Reykjavík 29. apríl 2022
MÍ202203-0050/ 6.09 / 0875

Efni: Vatnsendahæð - Vatnsendahvarf – Deiliskipulag – Forkynning

From: Sigurbjörg Erla Egilsdóttir - Bæjarfulltrúi
Sent: mánudagur, 2. maí 2022 16:49
To: Skipulag
Subject: Ábendingar varðandi Vatnsendahvarf
Attachments: Frá Dóru Athugasemdir við deiliskipulag Vatnsenda.docx

2203012 - Kóp Vatnsendahæð - Vatnsendahvarf. Deiliskipulag

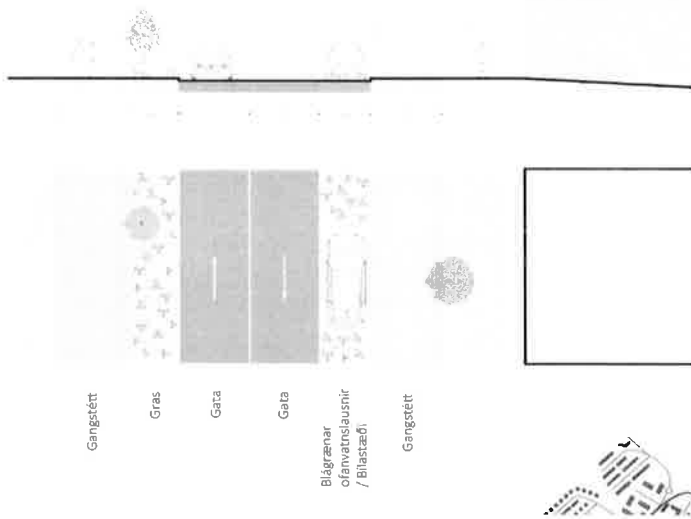
Fyrsta athugasemdin er staðsetning á verslun og þjónustu. Því miður hefur aðalskipulag staðsett það í jaðri byggðarinnar og líklega ekkert hægt að gera í því. En það væri gaman að fá umræðu um að breyta skipulaginu svo verslun og þjónusta sé miðsvæðis í hverfinu, við leikskólann.

Húsagata – gegnum akstur

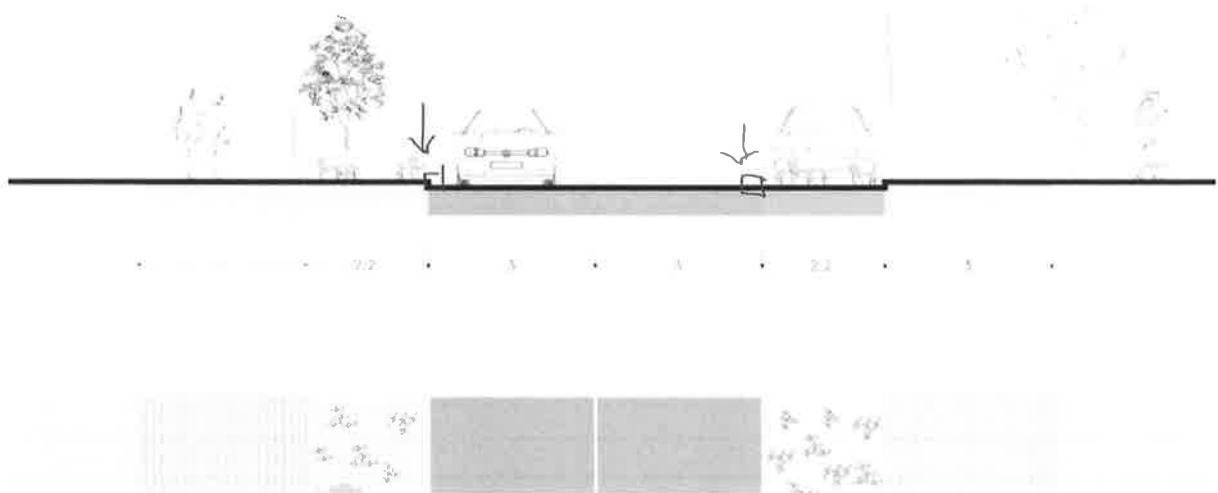
Önnur athugasemdin er breiddin á götunum. 6m breidd á húsagötum þar sem 30km er hugsaður er tryllt - óþolandi hvað íslenskir verkfræðingar eru búnir að normalisera hraðbrautir í íbúðarhverfum

Ég myndi ráðleggja að hafa breiddina 5-5,5 og að megruninni sé náð fram með því að reikna kannsteina inn í breidd götunnar, ca 25 cm sitthvoru megin

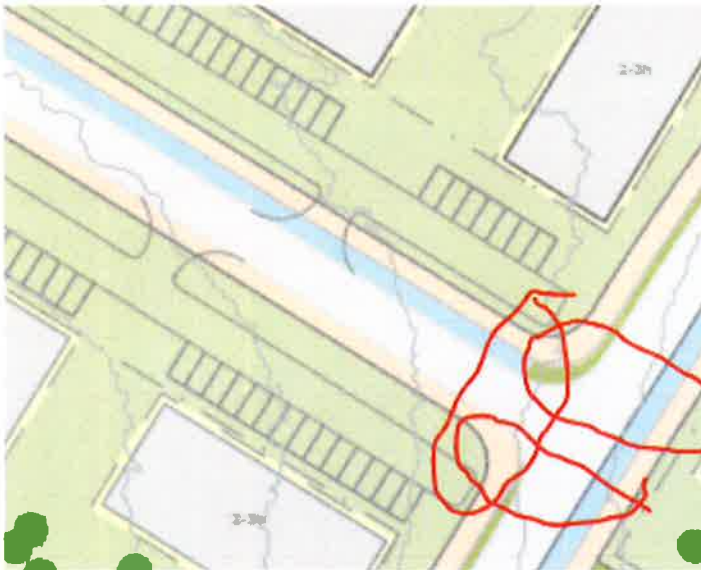
Fimmta athugasemdin er útsýnishæðin - fjarlægja bílastæðin - það sé ekki gert ráð fyrir að keyra þangað (nema fatlaða)

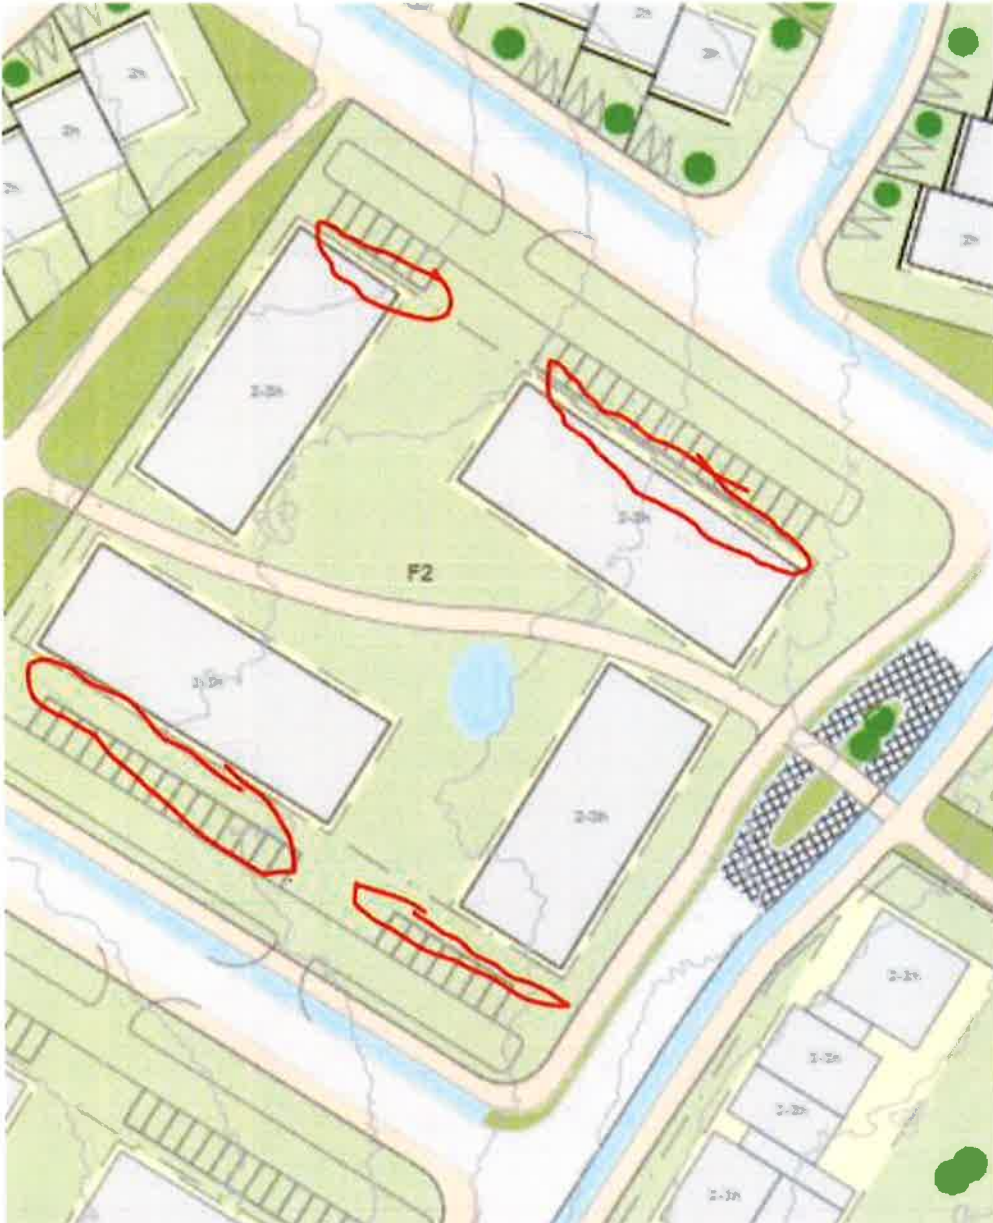
Sjöunda athugasemd að allar þveranir fyrir gangandi yfir götur séu upplift yfir götuna... bókstaflega öll

Ekki klippt í sundur eins og sýnt er hér
